LPN-02-OBRAS-UNA-PINPROS-2016

RESPUESTAS A CONSULTAS SOBRE EL PROCESO DE LICITACION

RESPUESTAS Y ACLARACIONES #2

PROYECTO:	CONSTRUCCION DE 1ERA ETAPA DE LA PLANTA DE TRATAMIENTO DE AGUAS RESIDUALES PARA LA UNAG
UBICACION:	CATACAMAS DEPARTAMENTO DE OLANCHO
CONTENIDO:	PLANO DE DETALLES GENERALES ADICIONALES
DISEÑO:	SAINA
CALCULO:	SAINA
REVISO:	ING. KELLYN JUAREZ
DIBUJO:	VICTOR ALVARENGA
ESCALA:	LAS INDICADAS
FECHA:	NOVIEMBRE DE 2016
# HOJA	27N
# TOTAL	27

DETALLE PASAMANOS DE HG
SIN ESCALA

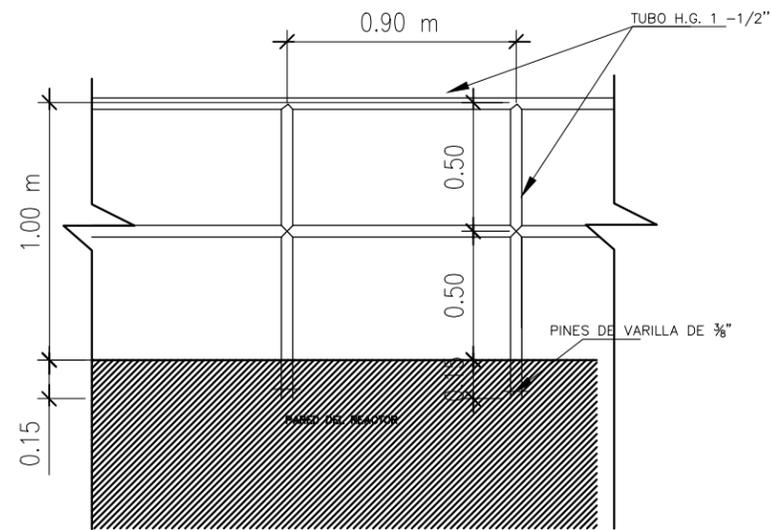
7. En el catálogo de cantidades, capítulo 2 ítem 2.25, favor aclarar la altura requerida para este pasamanos y si irá pintado?

R// El pasamanos tendrá una altura de 1.00 metro, no incluye pintura. Ver Plano anexo con detalles (Hoja #27N).

DETALLE DE CAJA VALVULAS
SIN ESCALA

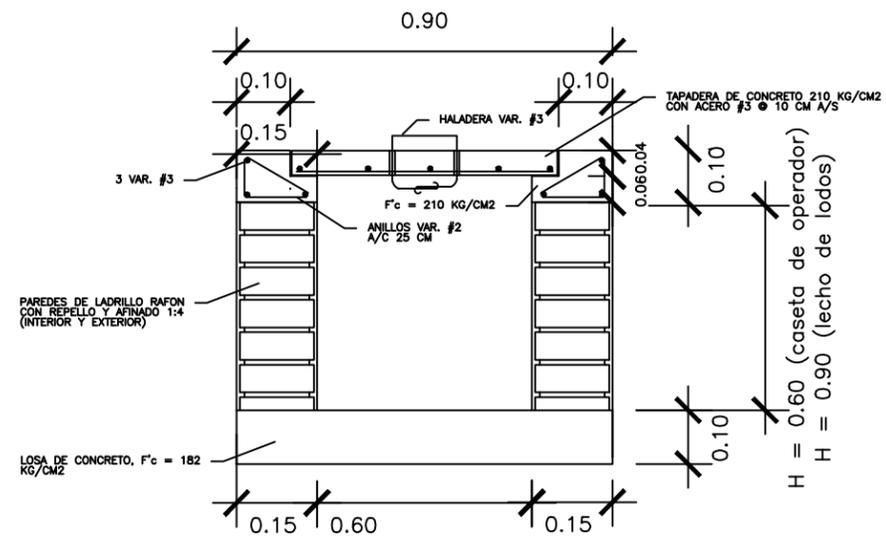
8. En el catálogo de cantidades, capítulo 9 ítem 9.31 favor aclarar detalles para esta actividad?

R// Se refiere a la caja de válvulas que se dejará prevista para la caseta de operador. Ver Plano anexo con detalles (Hoja #27N)
